OGGETTO: *Progetto di un impianto fotovoltaico ad inseguitori monoassiali per la produzione di energia elettrica, con sistema di accumulo (energy storage system), sito nel comune di Castrofilippo (AG) in località Contrada Bigini, avente potenza nominale di 4.879,68 kW del nuovo layout comprensivo delle opere di rete per la connessione ricadenti anche nel Comune di Racalmuto (AG)" per il quale è stato rilasciato Decreto VIA D.A. 105/GAB del 08.03.2024 in seguito rettificato con D.A. 106/gab del 29.04.2025 e Autorizzazione Unica D.R.S. 2075 del 09.09.2024, P.A.U.R. D.A. 152/GAB del 06/06/2025.*

Procedimento: Valutazione preliminare ai sensi del ex art. 6, c. 9, del D.Lgs. 152/2006 e smi al Progetto autorizzato con Decreto VIA D.A. 105/GAB del 08.03.2024 in seguito rettificato con D.A. 106/gab del 29.04.2025 e Autorizzazione Unica D.R.S. 2075 del 09.09.2024, P.A.U.R. D.A. 152/GAB del 06/06/2025.

PARERE C.T.S. n. 176/2026 del 16.03.2026

Figura 1 Inquadramento territoriale

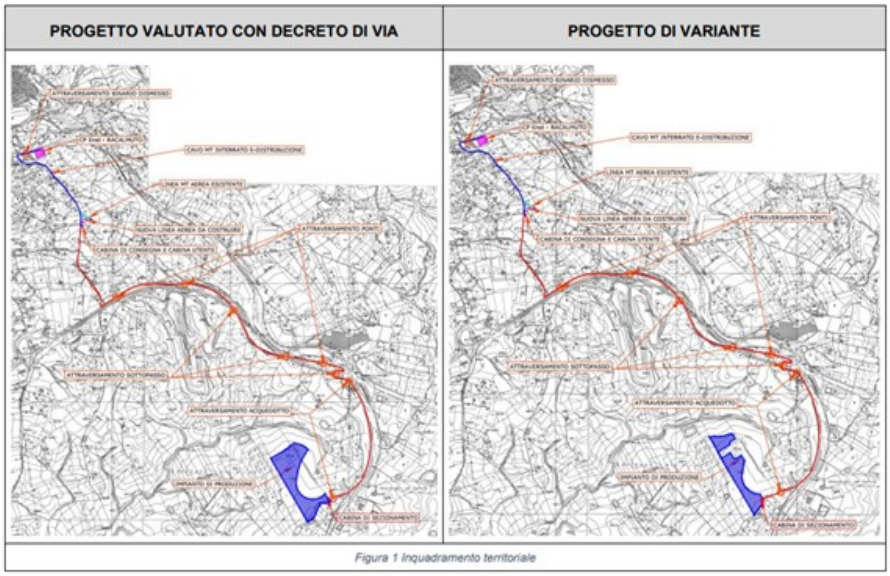
CONSIDERATO e VALUTATO che la variante progettuale non interessa le opere di connessione se non nello spostamento della Cabina di Sezionamento, mentre il tracciato e le cabine di collegamento rimangono le stesse rispetto a quanto già autorizzato.

CONSIDERATO e VALUTATO che la Variante Progettuale proposta, permette una riduzione sostanziale della superficie destinata al posizionamento dei moduli FV con conseguente riduzione degli impatti sulle componenti "Paesaggio" e "Suolo" rispetto a quanto autorizzato in precedenza. Inoltre la variante riduce gli impatti derivanti dalla realizzazione delle opere sulle componenti ambientali "Atmosfera", "Ambiente idrico", "Paesaggio", "Suolo e sottosuolo", "Fauna e Flora" oltre che sulla componente "Rumore".
